Informacja produktowa

TOYOTA RAV4 (przód): SM5639

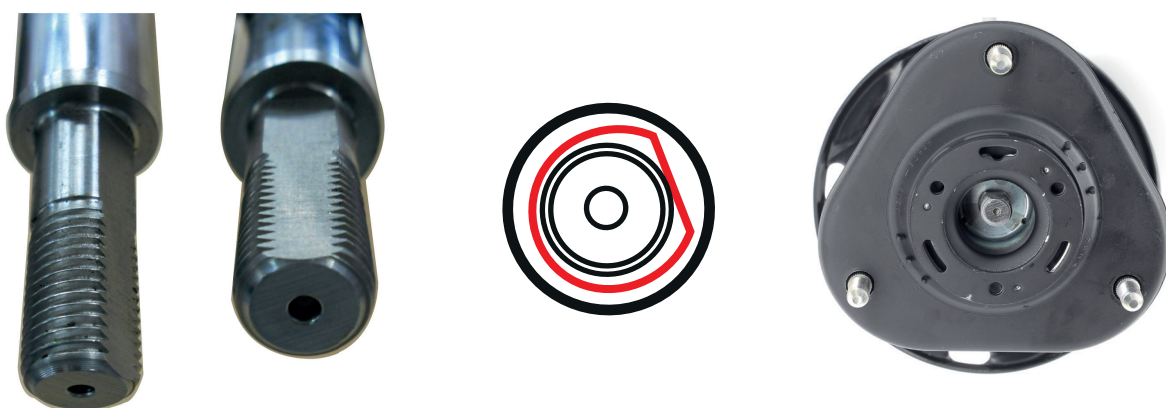
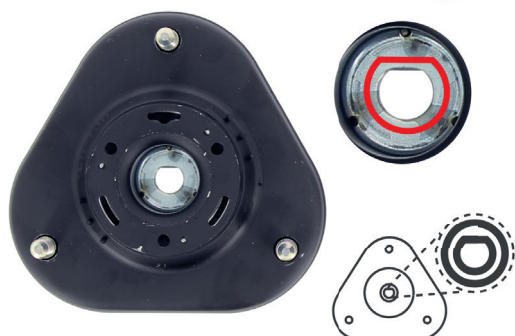
Podczas wymiany górnego zestawu montażowego należy zwrócić szczególną uwagę na kształt tłoczyska. Amortyzatory KYB 339031/32 posiadają płaską powierzchnię na zakończeniu trzpienia tłoczyska, do której należy odpowiednio dopasować zestaw montażowy górnego mocowania. Płaska powierzchnia blokuje tłoczysko umożliwiając dokręcanie lub odkręcanie nakrętki mocującej. Jeśli użyjesz niewłaściwego zestawu montażowego, prawidłowe zamontowanie części będzie niemożliwe

48609-0R010 i KYB SM5658
 48609-42020
 48619-0R010
 48619-42010

48609-12500 i KYB SM5639
 48609-12570
 48609-42030
 48609-42060
